**Dodatek č. 1
ke smlouvě o dílo**

„Oprava mostu přes Mratínský potok v ul. Cínovecké (R 093), zřízení přejezdu
středního dělicího pásu, Praha 8“

Změnový list

Fotodokumentace ke Změnovému listu č. 1

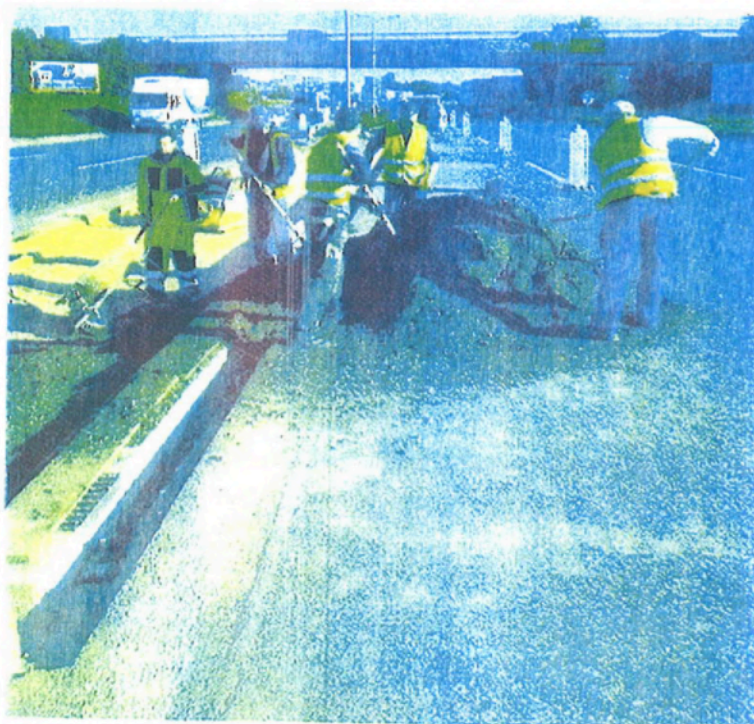
Při provádění zemních prací bylo zjištěno, že kanalizační šachta v prostoru zřizovaného přejezdu neodpovídá výškově budované vozovce a bude nutné provést její snížení a výměnu stávajícího poklopu. Osazení odvodňovacích žlabů v plánované trase brání stávající šachta dešťové vpustí, odvodnění bylo posunuto, hrana zaříznuta a vzniklá mezera byla vyplněna stabilizací. Dále bylo zjištěno, že počet uložených kabelů neodpovídá předpokladů v PD (kabely rozloženy ve větší šíři), došlo k většímu rozsahu ručního bourání v ochranném pásmu. Na základě požadavků objednatele bylo provedeno obsypání a zajištění kabelového vedení betonovými chráničkami. (Přeložka kabelů byla řešena samostatně objednatelem).
